改善箇所説明図

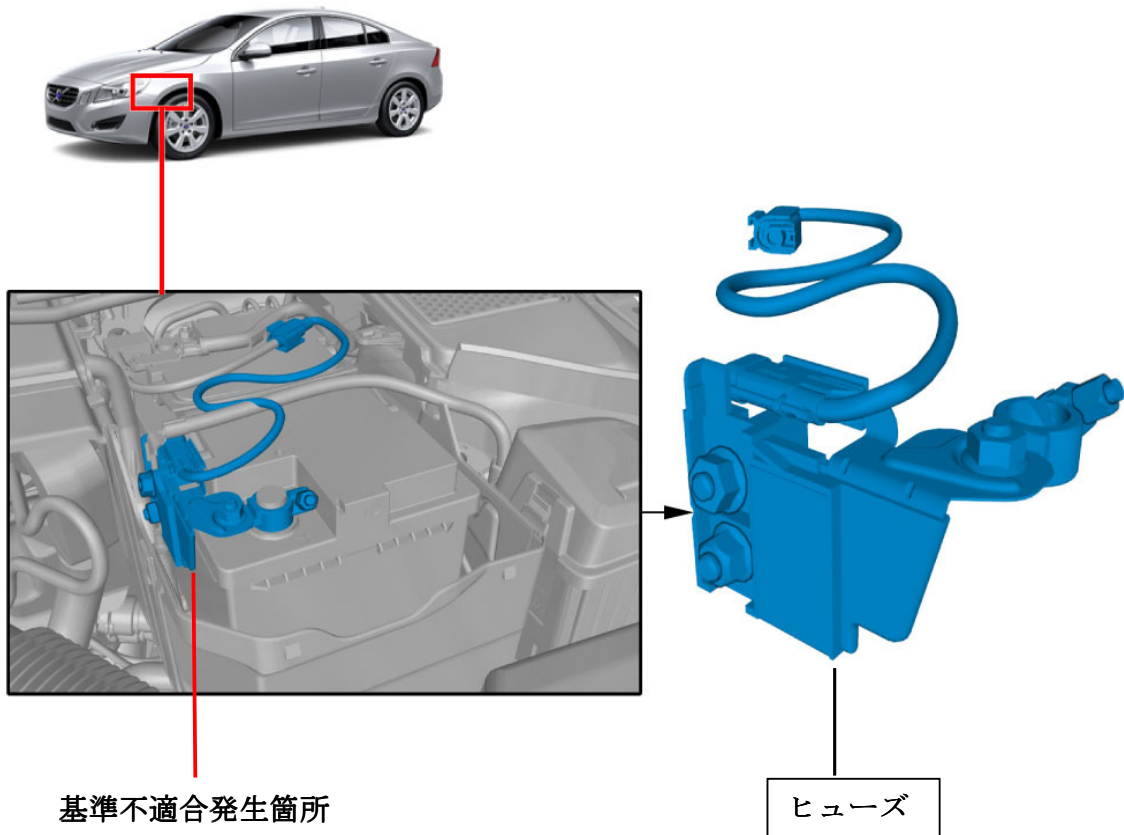
基準不適合発生箇所

スターターモーターにおいて、設計時に電気回路のヒューズの設定を誤ったため、容量の低いヒューズが取り付けられているものがある。そのため、アイドリングストップ機能でエンジンを始動した際、トランスミッションのギヤが締結状態でエンジンを始動することとなるため、スターターモーターに通常始動時よりも負荷が掛かり、多くの電流が流れるため、ヒューズが切れ、エンジンが始動できないおそれがある。

改善の内容

全車両、ヒューズを対策品と交換する。
